## 改善箇所説明図

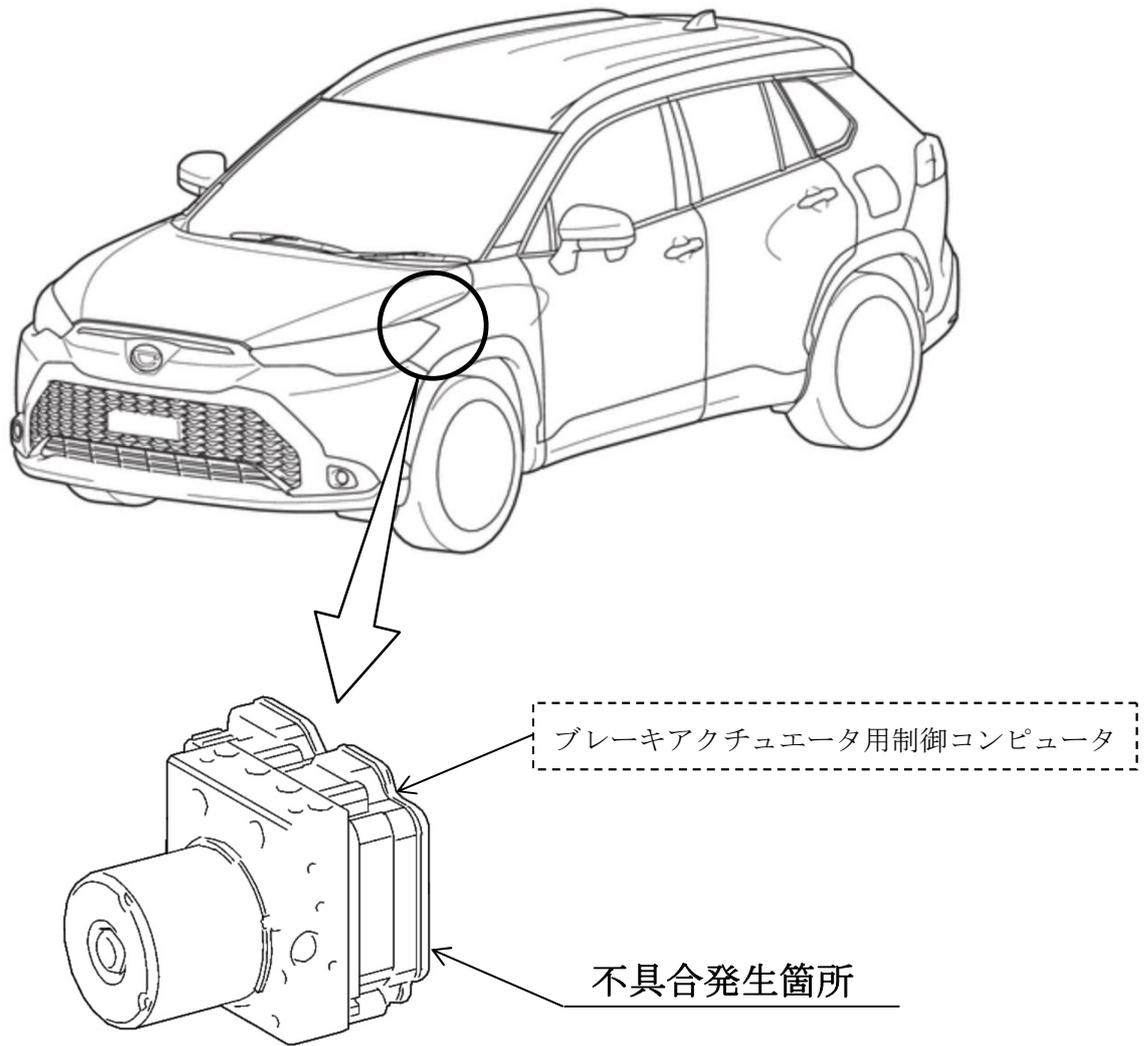
ハイブリッド車のブレーキアクチュエータ用制御コンピュータにおいて、制御プログラムの検討が不十分なため、旋回制動時にブレーキ油圧を適切に調整できないことがある。そのため、一時的に意図どおりの制動力を得られず、予測より制動停止距離が伸びるおそれがある。

全車両、ブレーキアクチュエータ用制御コンピュータのプログラムを対策仕様に修正する。
